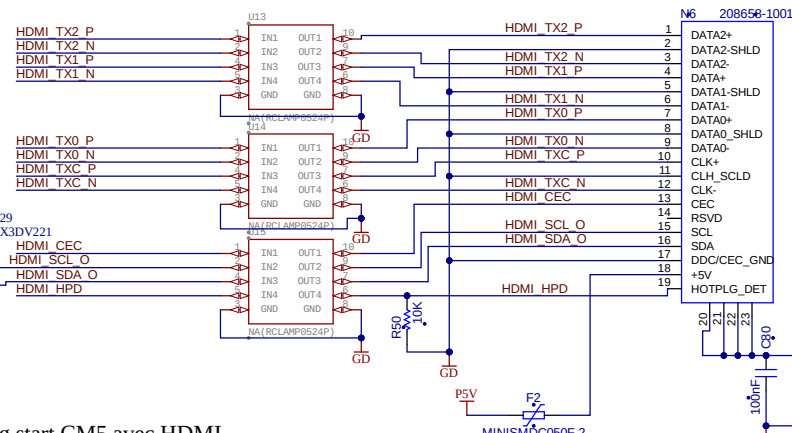
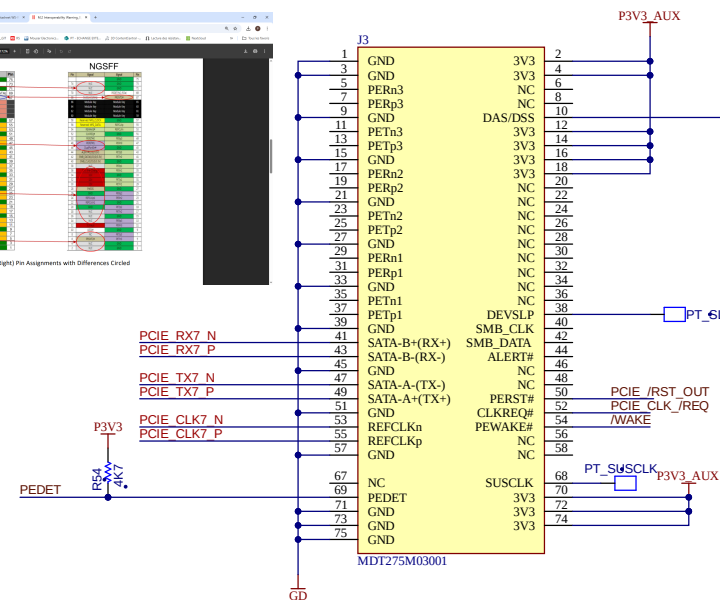
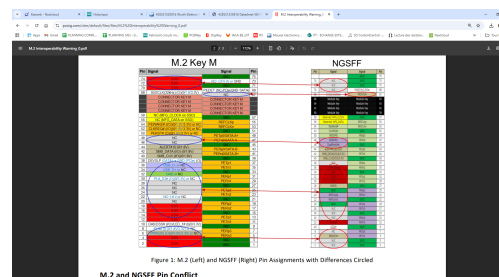
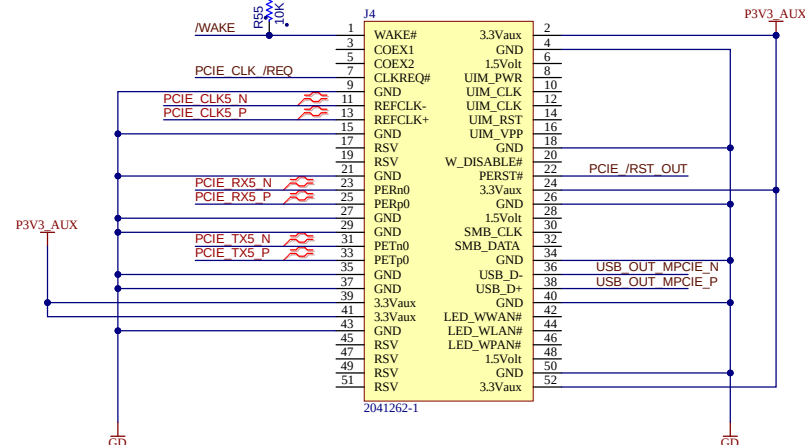
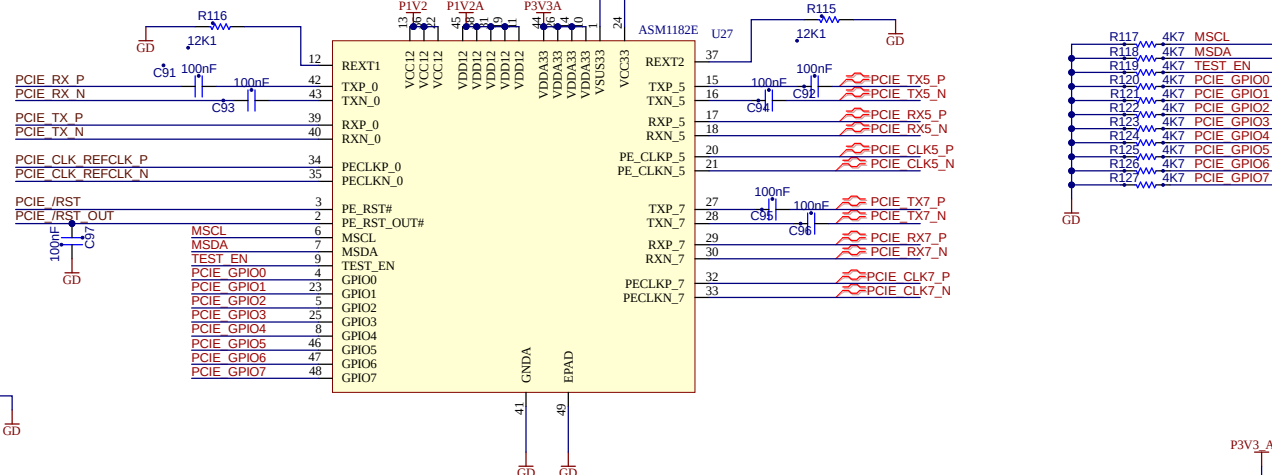
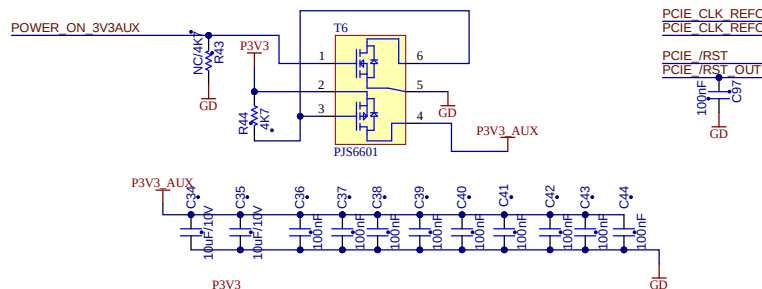
Correction HDMI1 Inversion SDA/SCL REV B

Correction Bug start CM5 avec HDMI

Modification du pinout pour le Nvme Passage sur PCIe 0
